Evaluación de Examen 1: Fundamentos de Circuitos DC

Estudiante: Saúl Astudillo

Revisado por: Prof. César Rodríguez

20 de mayo de 2026

Figura 1: Circuito del Problema 1.

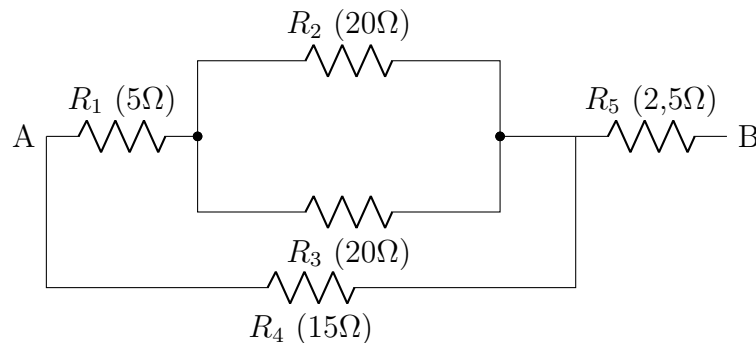
- **Calificación:** 3,33 / 3,33
- **Comentario:** Excelente. El procedimiento es claro, lógico y preciso. El estudiante demuestra un dominio completo de la simplificación de circuitos con resistores en serie y paralelo.

Análisis del Procedimiento: El estudiante identificó correctamente las asociaciones en serie y paralelo, realizando los cálculos en el orden adecuado:

1. Calculó el paralelo de R_2 y R_3 : $R_{23} = R_2 \parallel R_3 = 20\Omega \parallel 20\Omega = 10\Omega$.
2. Sumó en serie con R_1 : $R_{123} = R_1 + R_{23} = 5\Omega + 10\Omega = 15\Omega$.
3. Calculó el paralelo con R_4 : $R_{1234} = R_{123} \parallel R_4 = 15\Omega \parallel 15\Omega = 7,5\Omega$.
4. Finalmente, sumó en serie con R_5 para obtener la resistencia total.

Resultado: El resultado final de $R_{eq} = 10\Omega$ es **correcto**.

Figura 2: Circuito del Problema 2.

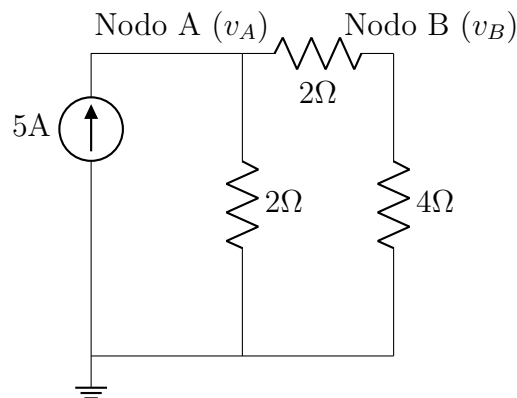
- **Comentario:** El planteamiento de las ecuaciones nodales es impecable, lo que demuestra una excelente comprensión conceptual. Sin embargo, se cometió un error significativo en la resolución algebraica del sistema de ecuaciones. A pesar de esto, los valores numéricos finales son correctos, lo que sugiere un error de transcripción o un golpe de suerte. Se penaliza el procedimiento, no el resultado.

Análisis del Procedimiento: El estudiante aplicó correctamente la Ley de Corrientes de Kirchhoff (LKC) en ambos nodos.

- **Nodo A:** $5 = \frac{v_A}{2} + \frac{v_A - v_B}{2} \implies 2v_A - v_B = 10$ (Correcto)
- **Nodo B:** $\frac{v_A - v_B}{2} = \frac{v_B}{4} \implies 2v_A - 3v_B = 0$ (Correcto)

Error en la Resolución: Al resolver el sistema, el estudiante llega a la expresión incorrecta $10A = 2VB$. El procedimiento correcto sería, por ejemplo, restar la segunda ecuación de la primera:

Resultado: Los valores numéricos finales de $v_A = 7,5$ y $v_B = 5$ son **correctos**, aunque el estudiante anota la unidad de v_A como Amperios (A) en lugar de Voltios (V).

$$(2v_A - v_B) - (2v_A - 3v_B) = 10 - 0$$

$$2v_B = 10 \implies v_B = 5 \text{ V}$$

Sustituyendo v_B en la primera ecuación:

$$2v_A - 5 = 10 \implies 2v_A = 15 \implies v_A = 7,5 \text{ V}$$

Figura 3: Circuito del Problema 3.

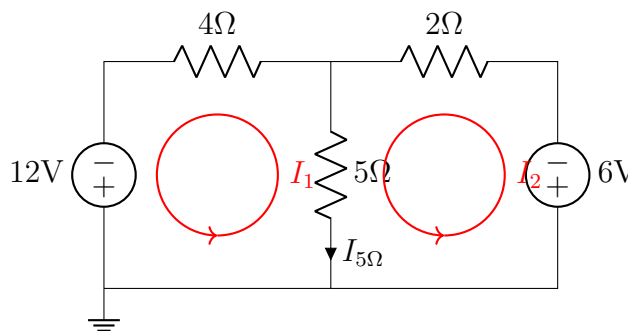
■ **Comentario:** Muy buen trabajo. El planteamiento de las Leyes de Voltaje de Kirchhoff (LVK) es correcto y la resolución del sistema de ecuaciones para I_2 es excelente. Se deduce una pequeña fracción de la puntuación por falta de claridad al mostrar cómo se calculó I_1 a partir de I_2 .

Análisis del Procedimiento: El estudiante definió las corrientes de malla en sentido horario y aplicó LVK correctamente.

■ **Malla 1:** $12 - 4I_1 - 5(I_1 - I_2) = 0 \implies 9I_1 - 5I_2 = 12$ (Correcto)

■ **Malla 2:** $-5(I_2 - I_1) - 2I_2 - 6 = 0 \implies -5I_1 + 7I_2 = -6$ (Correcto)

Resolución y Resultado: El método de eliminación para resolver el sistema es adecuado y está bien ejecutado, obteniendo:

$$I_2 = \frac{6}{38}A \approx 0,16\text{ A} \quad (\text{Correcto})$$

El valor de I_1 también es correcto, aunque el procedimiento para hallarlo no se muestra explícitamente. La sustitución correcta sería:

$$9I_1 - 5\left(\frac{6}{38}\right) = 12 \implies 9I_1 = 12 + \frac{30}{38} \implies I_1 = \frac{27}{19}A \approx 1,42\text{ A} \quad (\text{Correcto})$$

Finalmente, la corriente en el resistor central se calcula correctamente:

$$I_{5\Omega} = I_1 - I_2 \approx 1,42 - 0,16 = 1,26\text{ A} \quad (\text{Correcto})$$
